# 設計変更詳細

対象型式	変更時期	新型式	対象サイズ
RH	2006年1月	RH-N	全サイズ

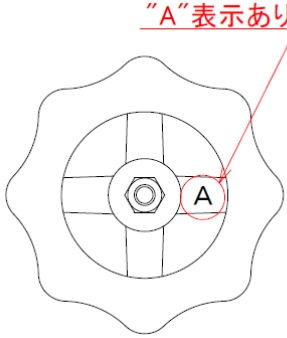
変更内容		
項目	変更前	変更後
全面設計変更		全面設計変更のため、変更前との部品互換性はなし。
ハンドル表示		 <p>“A”表示あり</p> <p>変更前ハンドルとの互換性なし</p>
寸法 (詳細は表 2)		1)面間寸法変更あり(65A、80A)。 2)高さ寸法変更あり。
